下記の写真については基準点に影響があった工事により復旧したもので、区の検査にて指摘があったものについて掲載しております。

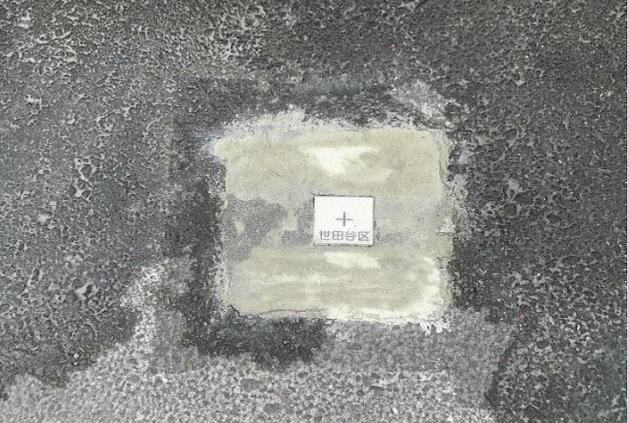
修繕前（指摘時）	修繕後
段差		
内容	舗装面との段差がないように再設置の依頼を行った	撤去・再設置により高さ調整を行った
方角		
内容	公共基準点の方角は北側にするよう依頼を行った	撤去・再設置により方角を北向きに行った
付着物		
内容	再設置後に乳剤等の付着物があったため、清掃依頼を行った	基準点の清掃及び舗装面と段差が生じていたため、基準点の高さ調整を行い解消した

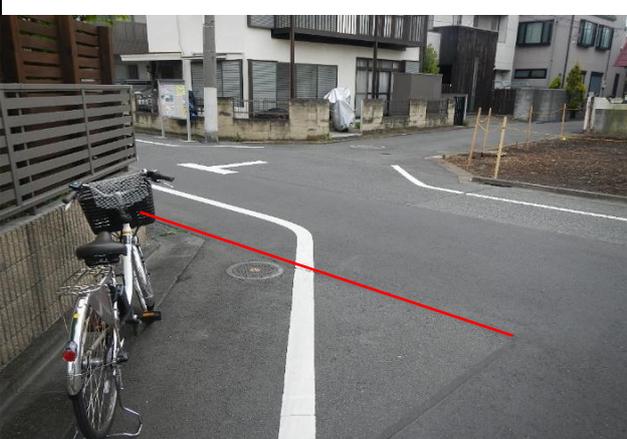
修繕前（指摘時）		修繕後
基礎 撤去		⇒	
内容	再設置時に根巻コンクリートを撤去しての復旧だったため、構造図通りに復旧するよう依頼を行った		撤去・再設置により根巻コンクリートの打設を行った
高さ 調整		⇒	
内容	公共基準点の高さ調整を行わなかったため、水がたまり維持管理上不適切のため高さ調整の依頼を行った		撤去・再設置により高さ調整を行った
よごれ		⇒	
内容	公共基準点によごれがあったため清掃依頼を行った
